**Avis sur le projet d'exploitation
de la centrale photovoltaïque de Suippes (51)
porté par la société du parc solaire de Suippes**

n°MRAe 2023APGE39

Nom du pétitionnaire	Parc solaire de Suippes
Commune	Suippes
Département	Marne (51)
Objet de la demande	Demande de permis de construire de la centrale de Suippes (51).
Date de saisine de l'Autorité environnementale	03/03/23

Figure 2: Plan du projet retenu

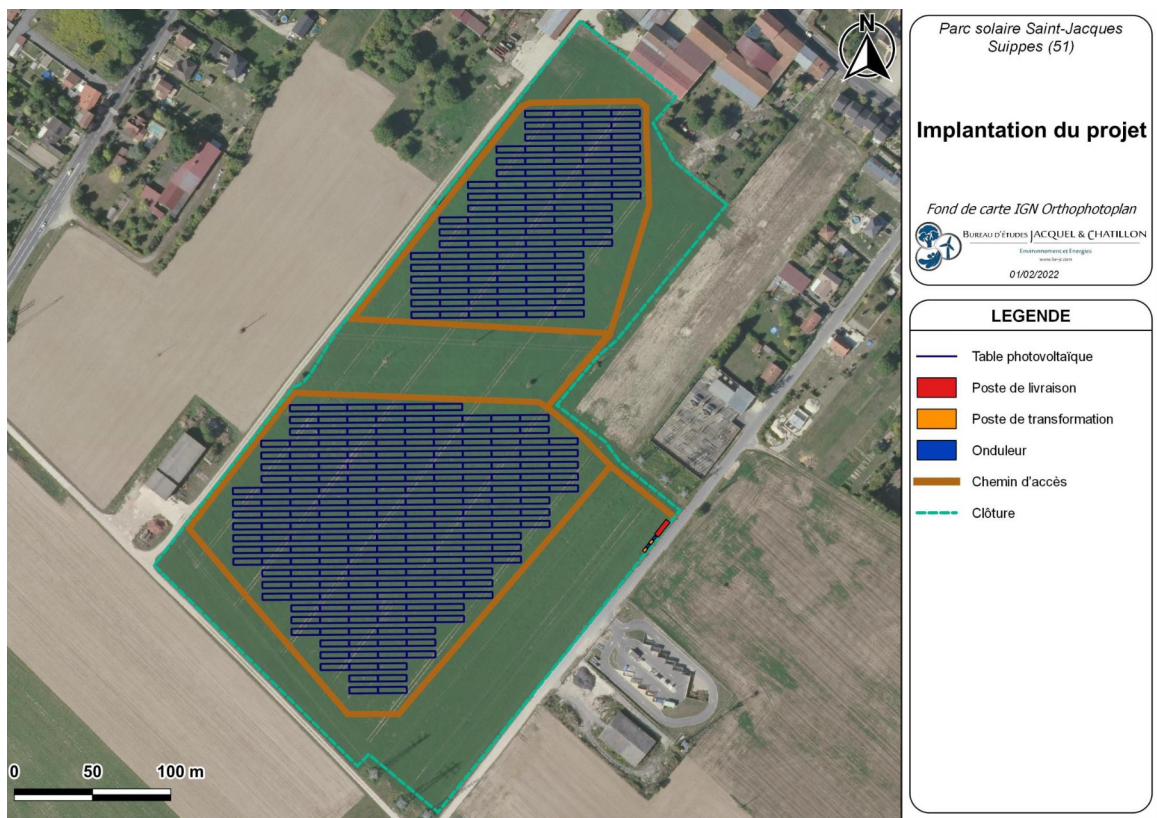
Le choix de l'implantation du projet est justifié par le porteur de projet par ses caractéristiques en termes de *surface disponible, de topographie, de la présence de pylônes électriques, du paysage, et de l'absence de conflits d'usage*. Trois variantes ont été examinées et portent essentiellement sur l'emprise des panneaux photovoltaïques : 6,8 ha, 4,5 ha ou 4 ha. C'est cette dernière variante qui a été retenue, au motif qu'elle présente une emprise au sol plus faible et qu'elle prend en compte les enjeux *écologiques du site*.

L'Ae recommande au pétitionnaire d'examiner d'autres solutions de substitution raisonnables pour le choix de site, au sens de l'article R.122-5 du code de l'environnement¹⁴, de façon à démontrer que le site retenu, après une analyse multi-critères, est celui de moindre impact environnemental.
